**OGGETTO: [ID: 9505] Procedura di Valutazione di Impatto Ambientale ai sensi dell'art.23 del D.lgs. 152/2006 relativa al progetto per la realizzazione di un hub energetico denominato "Hub Energetico Agnes Romagna 1 e 2" da realizzarsi sia a mare che a terra in comune di Ravenna. Potenza complessiva prodotta 700 MW. Progetto PNIEC.**  
**Proponente: Agnes S.r.l.**

#### **Osservazioni della Regione Emilia-Romagna in merito alle integrazioni**

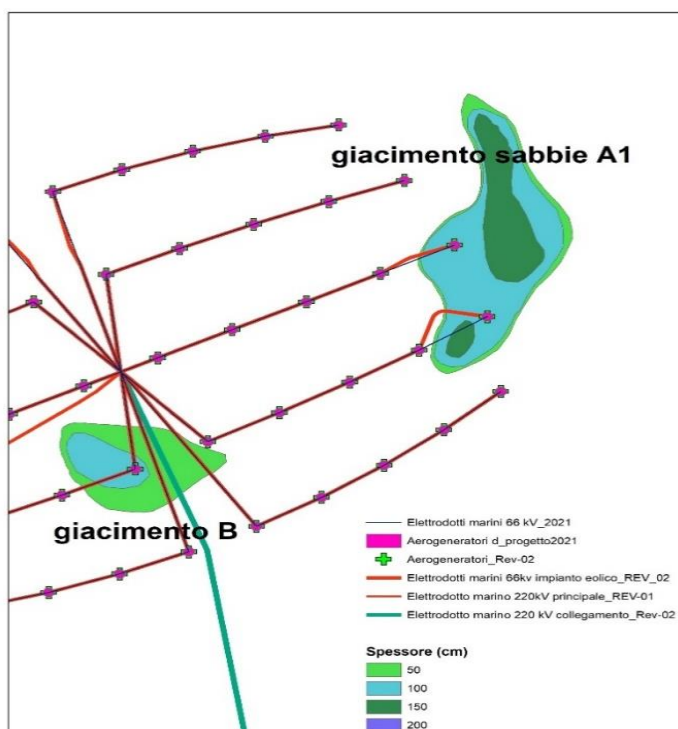
Si considerano in generale positivamente tali modifiche di layout che consentono di ridurre l'occupazione dello spazio marittimo e le possibili interferenze con altri usi del mare. In particolare, si sottolinea l'allontanamento tra i due impianti eolici, evidenziando la disponibilità delle due società e che Agnes ha arretrato verso NW i due archi di almeno 600-700 metri dall'altro progetto eolico in valutazione.

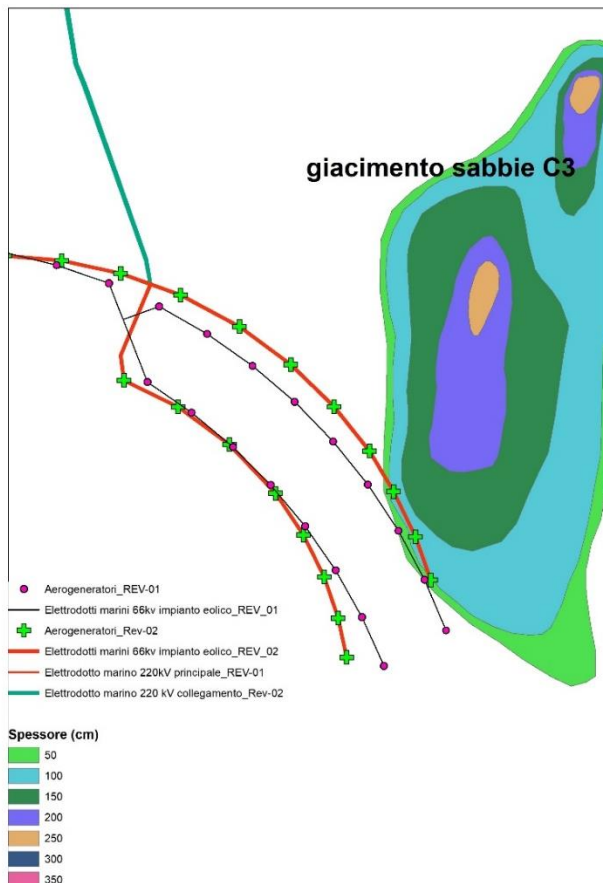
- come evidenziato dalla figura sottostante, nel campo Romagna 2, non è stata apportata alcuna modifica alla posizione degli aerogeneratori; mentre, già nel “progetto rev\_1” era stata effettuata una piccola modifica al tracciato degli elettrodotti da 66K, che sostanzialmente non migliora l'impatto sul deposito di sabbie off-shore, denominato A1. Si ricorda in tal senso le possibili difficoltà ad autorizzare un eventuale dragaggio del deposito nello spazio di mare interposto tra i 2 aerogeneratori;

- lo stesso campo eolico interessa completamente il deposito di sabbie denominato B, per il quale la Regione aveva già dato un assenso di massima, essendo un corpo sedimentario ricoperto da uno spesso strato di sedimento fine e quindi di difficile sfruttamento con le attuali tecnologie;
- le revisioni apportate alla posizione degli aerogeneratori del campo Romagna 1, inoltre, comportano un coinvolgimento maggiore del giacimento C3, che comunque rimane limitato a una porzione di deposito dove gli spessori massimi delle sabbie sono dell'ordine di 1 metro;

Considerando che per la Regione Emilia-Romagna la sabbia presente nei depositi sottomarini sopra citati è fondamentale per il contrasto all'erosione costiera, e che è previsto, per gli anni futuri, di svolgere nuove indagini geofisiche e geognostiche finalizzate a caratterizzare in dettaglio gli spessori e le caratteristiche litologiche, la Regione Emilia-Romagna ritiene necessario definire una misura compensativa finalizzata a tale scopo per cui il proponente in fase di progettazione esecutiva dovrà concordare con la Regione Emilia-Romagna i tempi, i modi e gli impegni economici per contribuire alla realizzazione di tali indagini.

#### Interferenza dell'elettrodotto 220 KV

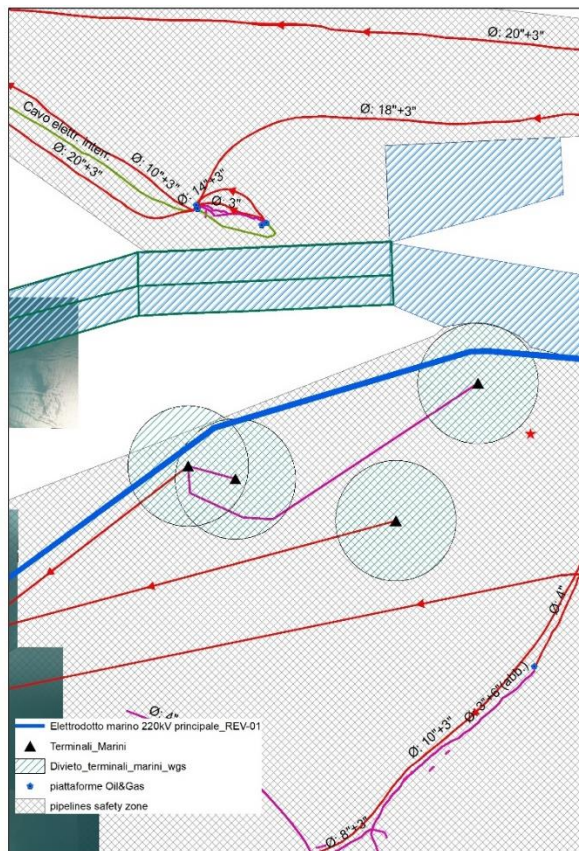
Dall'esame degli elaborati si evidenzia una possibile interferenza tra alcune piattaforme idrocarburi con l'elettrodotto 220 kv in mare per cui si ritiene opportuno in fase di progettazione esecutiva verificare se ancora sussiste l'interdizione alle aree circostanti i Terminali marini 'Agip 1' e 'Agip 3-1', entro i quali è prevista la posa dell'elettrodotto 220KV (vedi figura sottostante con linea blu che rappresenta l'elettrodotto).
